改善箇所説明図

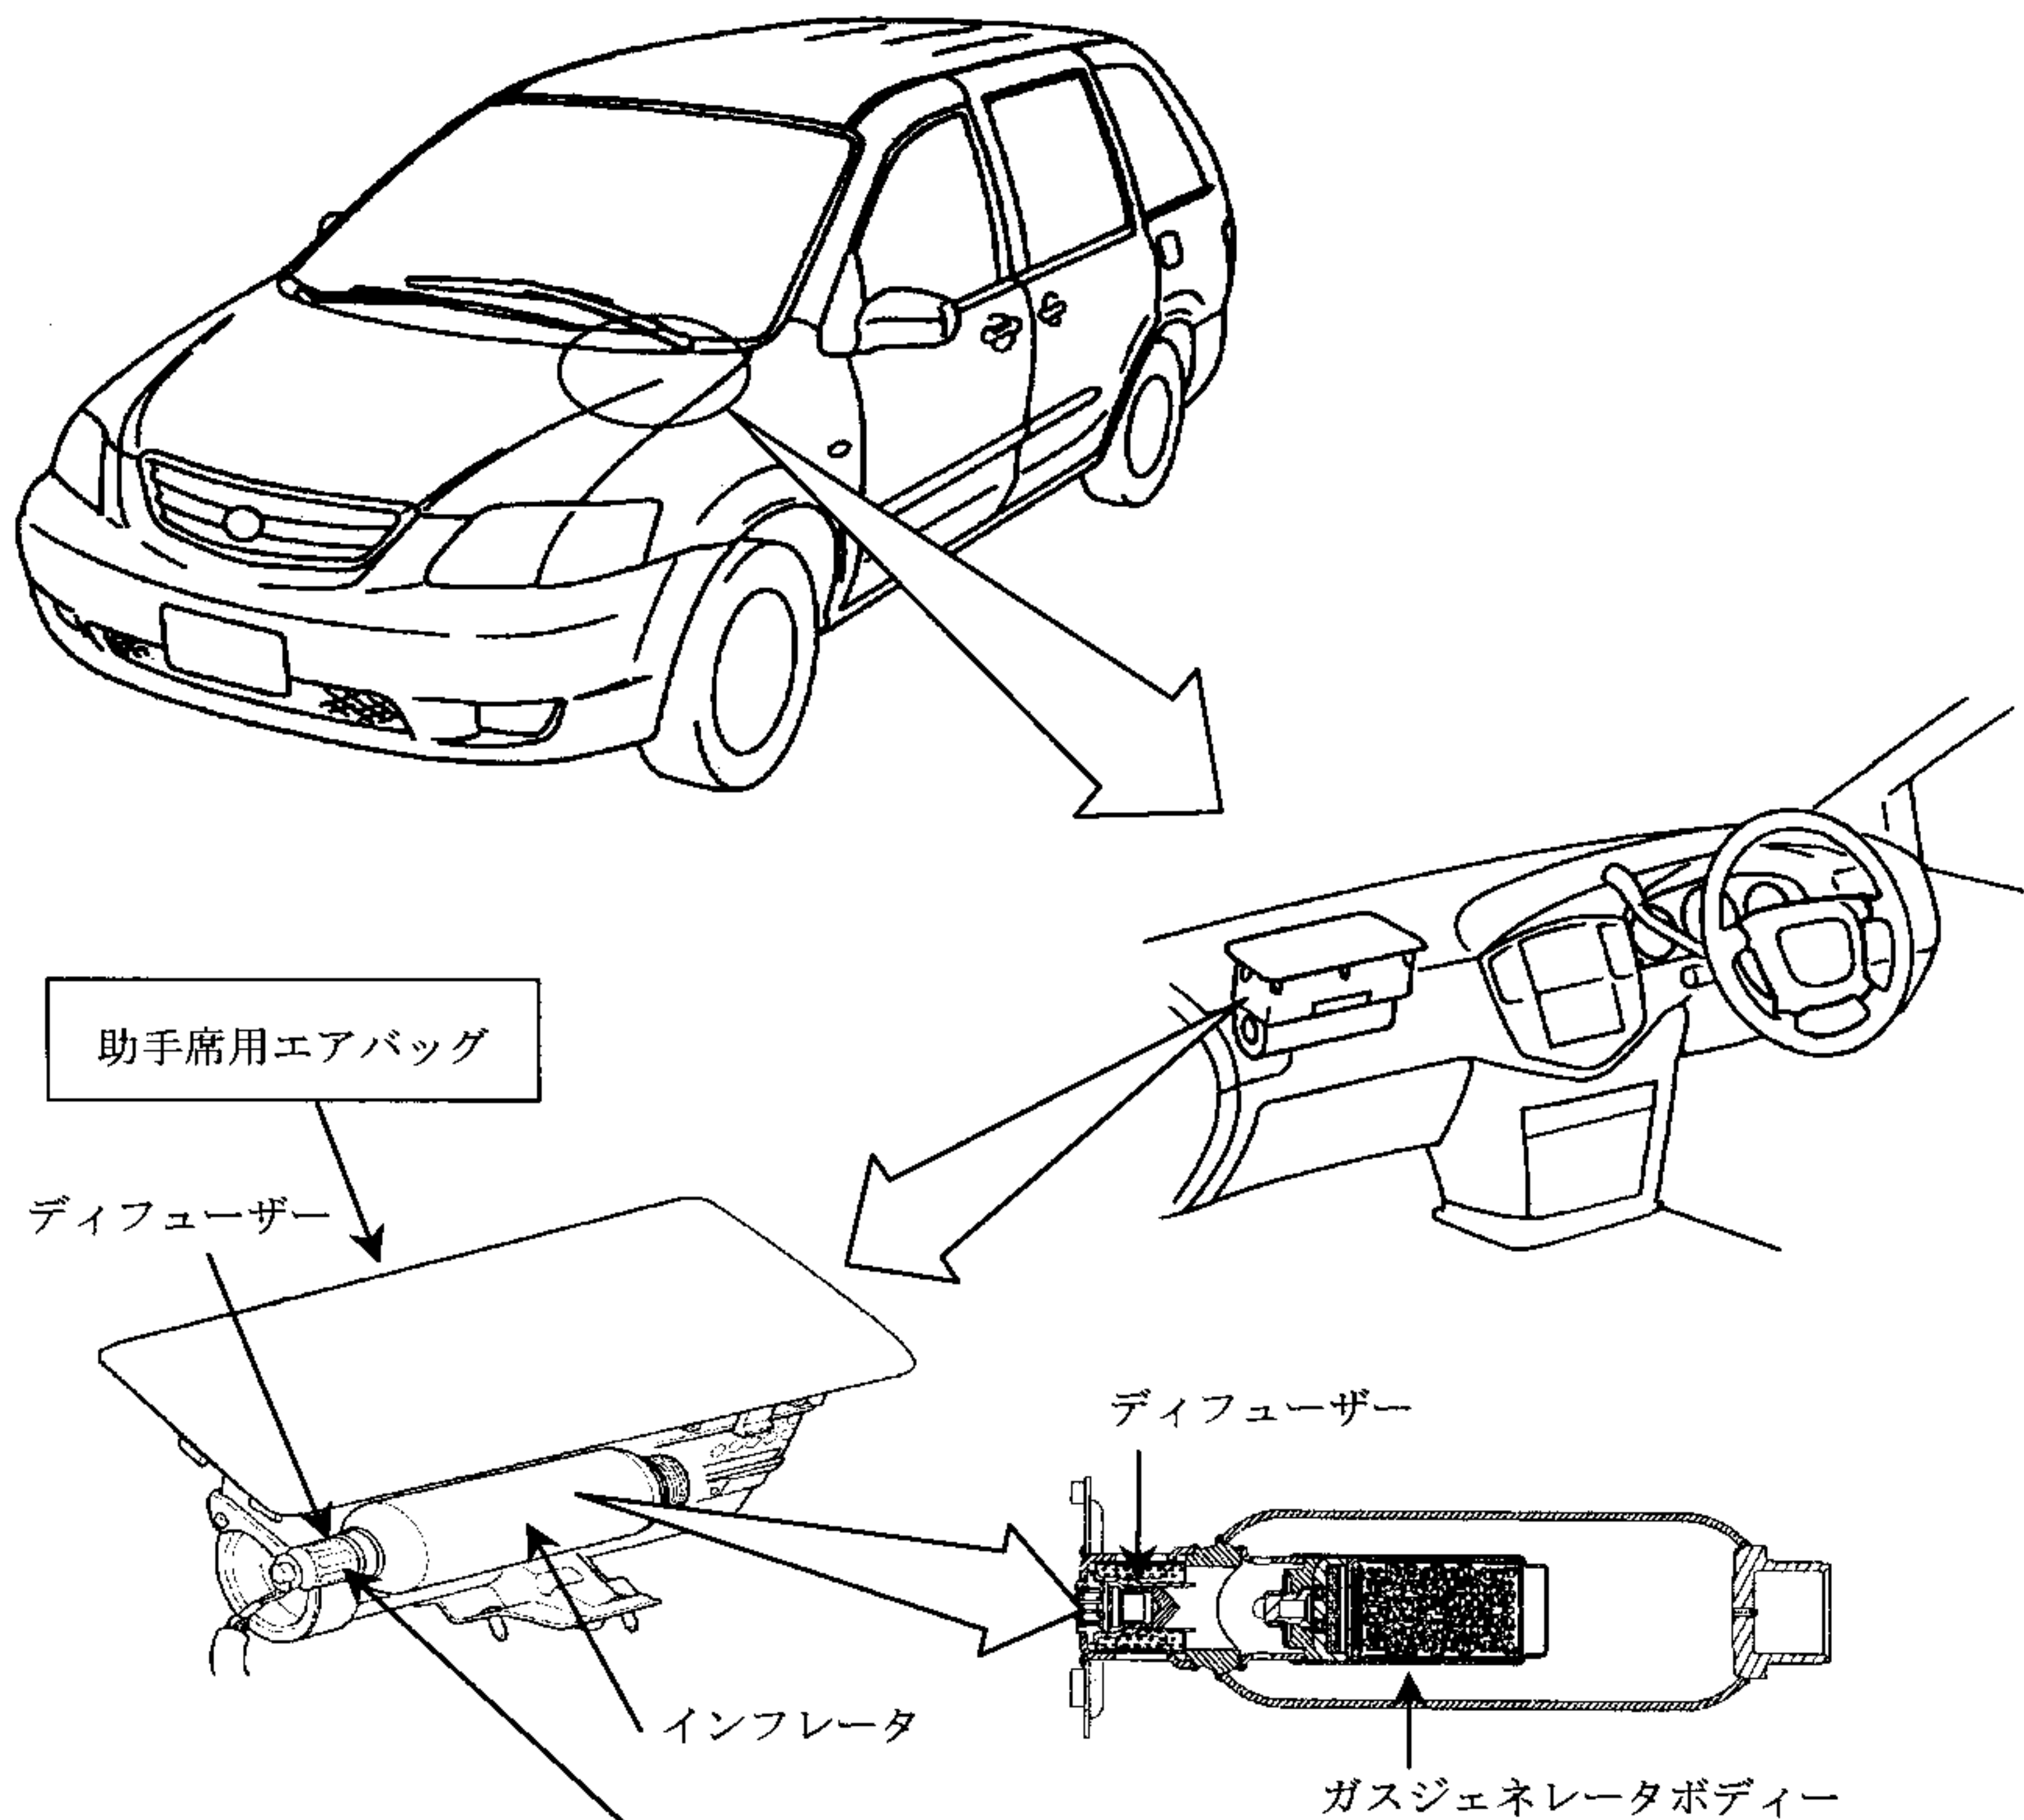
基準不適合発生箇所

助手席用エアバッグにおいて、インフレーター(膨張装置)内のディフューザー(放散装置)とガスジェネレータボディー(ガス発生器)の接合部の溶接が不適切なものであるため、エアバッグが作動した際、当該接合部が剥がれてディフューザーが外れ、膨張ガスをバッグに供給できずに当該エアバッグが展開せず、前面衝突時に乗員に過度の障害を与えるおそれがある。

改善の内容

全車両、助手席用エアバッグを良品と交換する。

注: 換部品を示す。

識別: グローブボックスの側面に黄色ペイントを塗布する。
